Procedura aperta ai sensi dell'art 71 d.lgs 36/2023 tramite piattaforma di intermediazione telematica denominata Sintel per la "Fornitura e posa in opera di una PET/CT" da installare presso l'Azienda Sociosanitaria Ligure 5.
Risposte alle richieste di chiarimenti presentate dagli Operatori economici:

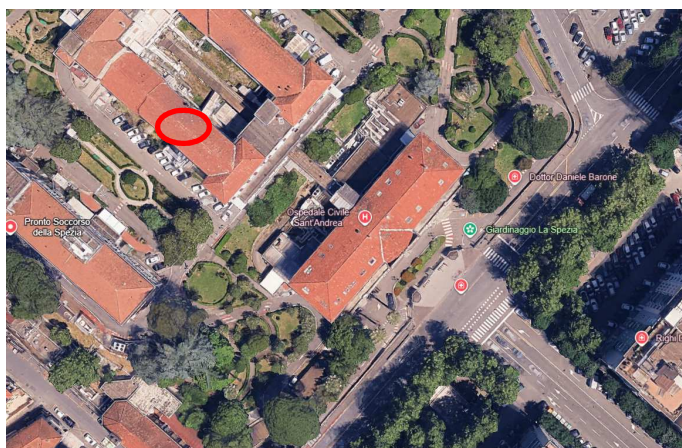
Per l'abbattimento del calore dissipato in ambiente dagli apparati della PET/CT, all'interno della Sala Esame sarà necessario installare un sistema di raffreddamento (al momento non presente). In funzione di questo si chiede gentilmente di specificare quanto segue:

- A) Specificare una zona dove possibile installare l'unità esterna di un impianto di raffreddamento tipo split system o VRF posizionando l'unità esterna non sulla facciata dell'edificio, ma comunque in una zona esterna adiacente al Reparto di Medicina Nucleare (esempio: giardino, terrazzo, etc.); contestualmente, si chiede altresì di specificare la distanza della suddetta zona dove poter installare l'unità esterna del sistema di raffreddamento dalla Sala Esame PET/CT oggetto d'appalto; **RISPOSTA 31 A): La verifica del posizionamento dell'unità esterna è a carico dell'operatore economico e gli esiti della stessa faranno parte integrante della progettazione esecutiva oggetto della presente procedura. A titolo indicativo, come possibile ubicazione, si potrebbe individuare la copertura dei locali spogliatoi del padiglione della Medicina Nucleare (si vedano foto seguenti):**
